POR MEDIO DE LA CUAL SE OTORGA UN PERMISO DE OCUPACIÓN DE CAUCE Y SE TOMAN OTRAS DETERMINACIONES

Que a través del Auto N° AU-00557-2024 del 23 de febrero de 2024, se dio inicio al trámite de **AUTORIZACION DE OCUPACIÓN DE CAUCE**, presentado por el señor **ORLANDO ANTONIO DUQUE GIRALDO**, identificado con cédula de ciudadanía 7.600.802, en calidad de propietario del predio identificado con F.M.I 020-30613, que se destinará para la construcción de una obra hidráulica, sobre la quebrada El Salado, ubicado en la vereda El Saladito del municipio de Guarne, Antioquia.

Que una vez evaluada la información aportada, relacionada con la fuente a intervenir, realizada visita técnica el día 10 de abril de 2024, se generó el informe técnico N° **IT-07742-2024** del 15 de noviembre de 2024, dentro del cual se formularon algunas observaciones que hacen parte integral del presente acto administrativo, y se concluyó lo siguiente:

Figura 1. Vista de las condiciones de la Q. Sin Nombre para el año 2022

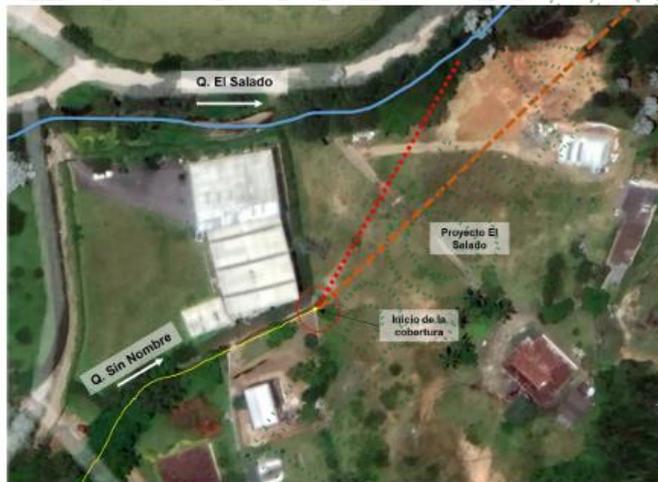
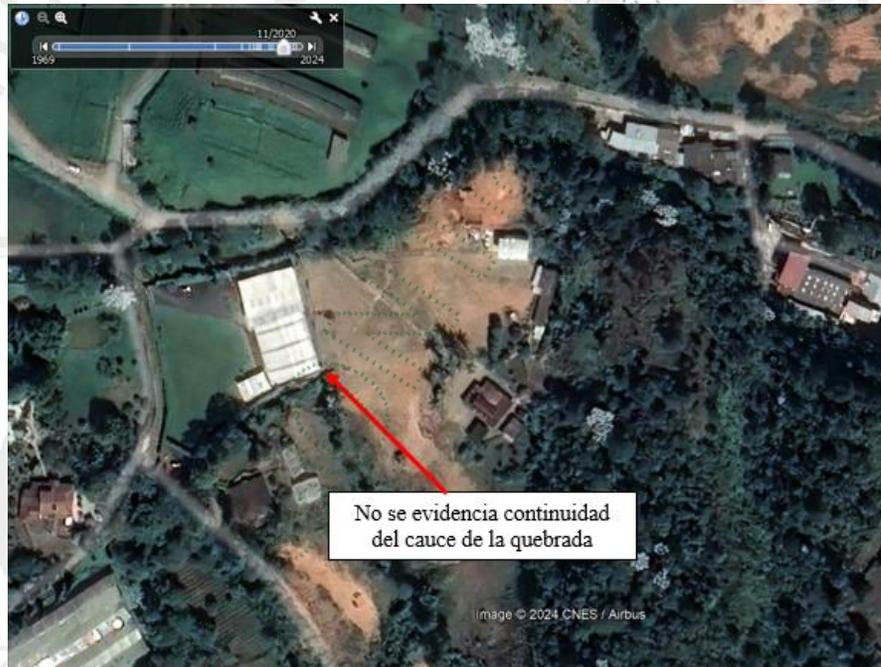
Se observa durante la visita que la fuente mostrada en la imagen se encausó por medio de dos tramos en tubería de concreto de 90cm de diámetro. A continuación, describiré las coordenadas de encole y descole de la fuente según su tramo.

Posteriormente, se realizó búsqueda en las bases de datos de la corporación para verificar la resolución de autorización de la obra, la cual no se encontró, es por esto que se solicita allegar copia de la resolución que autorizó la construcción. En caso tal que no se adjunte la resolución, se deberá restituir la fuente y ronda hídrica a las condiciones

De manera atenta me permito aclararle a la Corporación que las obras hidráulicas tipo alcantarilla por las cuales discurre actualmente la quebrada afluyente de la Q. El Salado, son obras anteriores al proyecto, como puede observarse en imágenes satelitales de Google Earth. En la Figura 1 se muestra la condición actual con una foto de 2022, en donde se observa que la corriente ya se encuentra intervenida; así mismo para las Figuras 2 y Figura 3 que corresponden a fotos de los años 2018 y 2011 respectivamente, se observa que no hay continuidad del cauce, ni se presentan evidencias de la descarga visibles en la Q. El Salado, por lo cual se presume que las intervenciones son anteriores a estos años. En foros anteriores no es posible identificar el período de construcción con certeza.

- Los dos tramos de tuberías construidas en el predio identificado con FMI. 020-30613 generan cambio en la dinámica natural de la Q. sin nombre, sin embargo, solicitar al propietario actual restituir la fuente y su ronda hídrica a las condiciones naturales generaría más afectación considerando los movimientos de tierra de gran magnitud que se necesitaría para lograr la descarga por canal abierto a la Q. El Salado.

- Se considera la solución que el propietario actual del predio presenta para mitigar la afectación adquirida con la construcción de los dos tramos de tuberías, la solución consta de un box culvert denominado “BYPASS”, el cual mitiga el represamiento que se presentan las tuberías a partir del Tr 2.33 años y reconduce las aguas directo a la Q. EL Salado. Cabe mencionar que la estructura denominada “BYPASS”, no es objeto de autorización de ocupación de cauce, pues por esta no se transporta el caudal medio de la Q. sin nombre.

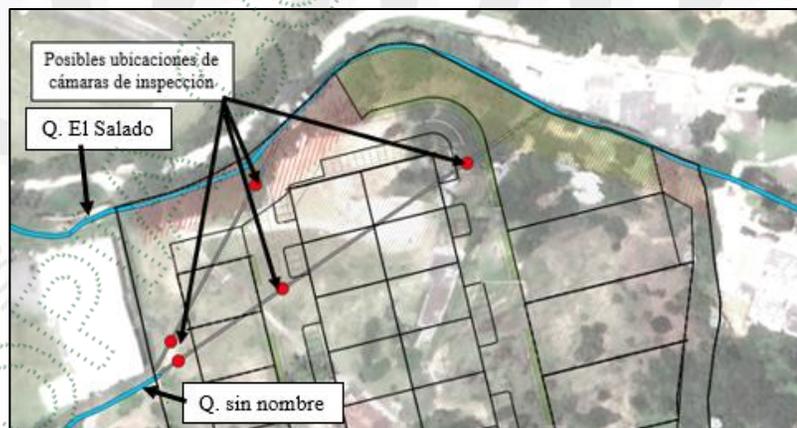
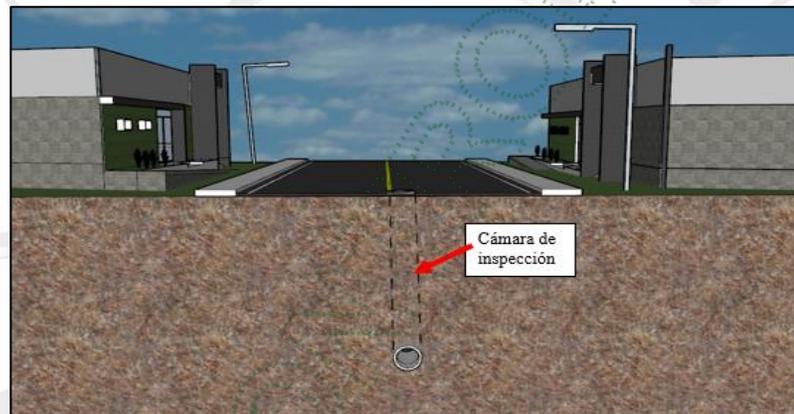
Después de realizar un análisis multitemporal con ortofotos de Google Earth, Se observa que efectivamente la construcción de las tuberías se realizó antes del 21 de abril de 2023, fecha en la cual el señor Orlando Antonio Duque Giraldo adquirió el predio identificado con FMI. 020-30613 a la sociedad ASESORIAS HH S.A.S. identificada con NIT 8110123704.

- Luego de realizar el análisis multitemporal mediante ortofotos, se puede evidenciar que el actual propietario del predio identificado con FMI. 020-30613, el señor Orlando Antonio Duque Giraldo no fue la persona que realizó la construcción de los dos tramos de tuberías, pues se puede observar en la ortofoto que para el año 2020 no se evidencia la continuidad del cauce natural de la quebrada sin nombre, además, la transferencia de dominio del predio a nombre del señor Orlando se realizó el 21 de abril de 2023, según el certificado tradición y libertad a portado. Por lo tanto, se considera que el señor Orlando Antonio Duque Giraldo identificado con cédula de ciudadanía 7600802, no es imputable de amonestaciones por las afectaciones generadas por la construcción de los dos tramos de tuberías ubicadas en el predio.

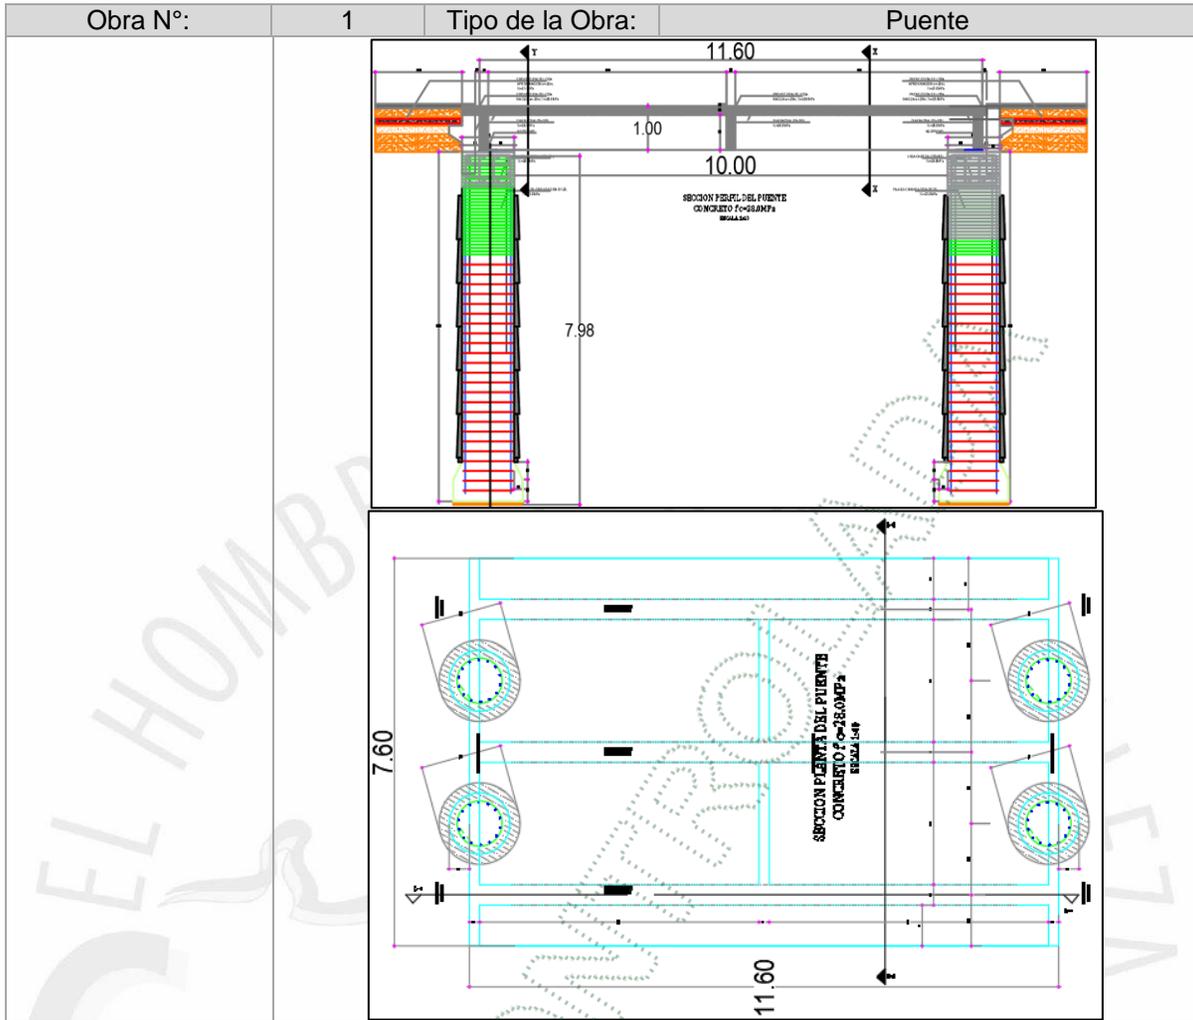
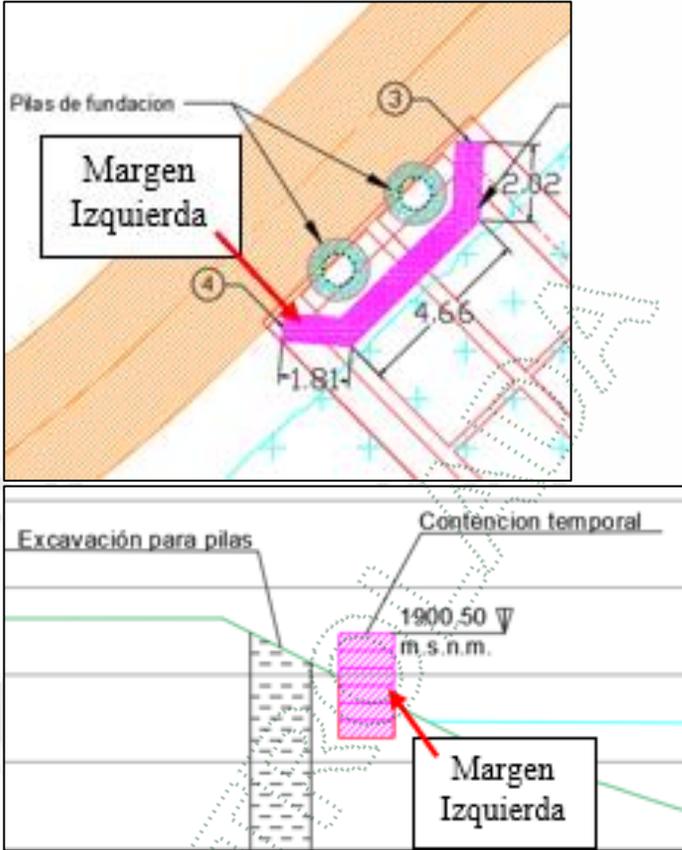
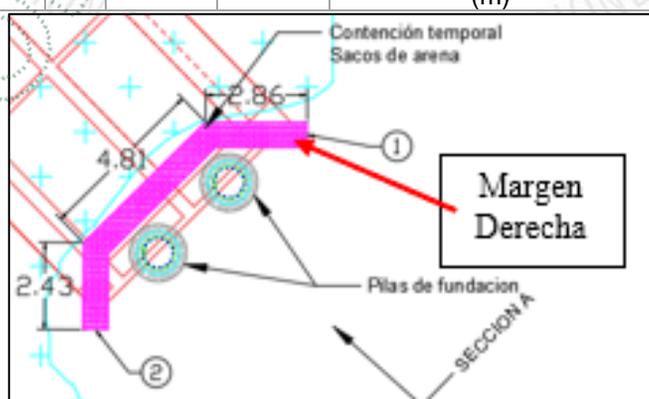
- Se deberá construir cámaras de inspección para los tramos de tuberías N° 1 y 2, ubicados en zonas comunes del proyecto, esto con el fin de disponer varios puntos de fácil acceso a las tuberías para realizar eventuales mantenimientos. En las imágenes a continuación se realiza esquema tentativo de las posibles ubicaciones de las cámaras de inspección.

ARTICULO SEGUNDO: REQUERIR al señor ORLANDO ANTONIO DUQUE GIRALDO, para que durante la ejecución del proyecto construya cámaras de inspección para los tramos de tuberías N° 1 y 2, ubicados en zonas comunes del proyecto, esto con el fin de disponer varios puntos de fácil acceso a las tuberías para realizar eventuales mantenimientos. En las imágenes a continuación se presenta esquema tentativo de las posibles ubicaciones de las cámaras de inspección.
